Dato: 4. april 2020
Projekt navn: BIOFOS UDP 2015 - RD stormflodsdige
Projekt nr.: 1180694-11
Udarbejdet af: Christian Bjoljahn
Modtager: Københavns Kommune
Side: 1 af 4

Vedr.: Stormflodsdige –supplerende materiale

Figur 2 Illustration af Orbicons modelresultater af skybrudsafledning i Harrestrup Å ifm. Kapacitetsprojektet. Illustrationen viser kotemæssige brinker og vandstande ved forskellige scenarier. Det eksisterende diges udstrækning og kote er tilføjet (rød linje).

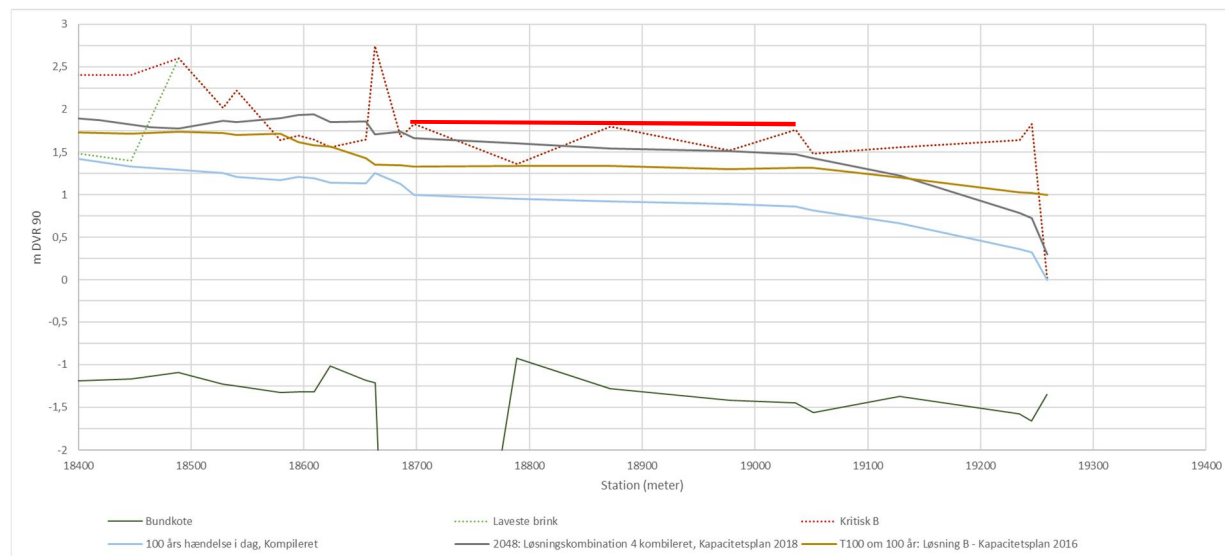
På figuren er indsat en rød linje, som beskriver det eksisterende dige ved Renseanlæg Damhusåen fra stationering 18.700 til 19.035 m med toppunkt i kote 1,85 m (DVR90). Det er denne strækning som ønskes forhøjet til kote 2,25 m (DVR90).

Modelresultaternes kurver er efterfølgende verificeret med HOFORs rådgiver på kapacitetsprojektet, der har redegjort for følgende:

- Den lyseblå linje (100-årshændelse i dag) angiver åens vandstand fra stationering 18400 til udløb i Kalveboderne i stationering 19250 ved afledning af en 100 års regn i dag. Simuleringen viser en maksimal vandstandskote på ca. 1,01 m (DVR90) på den relevante strækning.

- Den grå linje (2048) angiver afledningen af en 100 års regn ved det valgte scenarie de næste 30 år. Simuleringen viser en maksimal vandstandskote på ca. 1,67 m (DVR90) på den relevante strækning.

- Den gule linje viser afledning af 100 års regnen om 100 år ved implementering af kapacitetsplanen på Harrestrup Å. Vandstanden ligger under den grå linje og er ikke relevant.

- Den stiplede linje definerer en kritisk minimumskote for åens brinker på strækningen. Den antagne kote i modellen er lavere end den eksisterende digekote, men det ses samtidig, at simuleringen af vandstanden i dag er lavere end den antagne laveste kritiske kote.

Da alle de simulerede vandstande ved afledning af en 100 års regn på strækningen er lavere end digets eksisterende toppunkt i kote 1,85 m DVR90, vurderes der ikke at være risiko for, at den ansøgte forhøjelse af diget ændrer på vandløbetets kapacitet ved afledning af en 100 års regn i dag, eller med det valgte scenarie frem til 2048.
